SITUACIÓN DEFICIENCIAS DETERMINADAS PREVIO DURANTE POSTERIOR

DEPARTAMENTO:	Guatemala	MUNICIPIO:	Palencia
NOMBRE DEL ESTABLECIMIENTO:	EORM "Profesor José Isabel Muñoz Lorenzana"	DIRECCIÓN DEL ESTABLECIMIENTO:	Caserío el Palmar, aldea Buena Vista, Palencia
CÓDIGO DEL ESTABLECIMIENTO:	01-05-0047-43	FECHA:	8 de mayo de 2024

Foto 4:

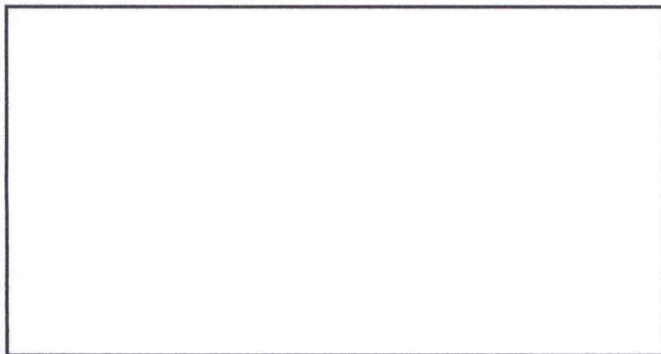
Foto 9: Módulo 3. En la imagen se puede observar la parte de atrás de los sanitarios que es un lugar vulnerable en donde se necesita una reja que brinde mayor seguridad a los estudiantes y al edificio.
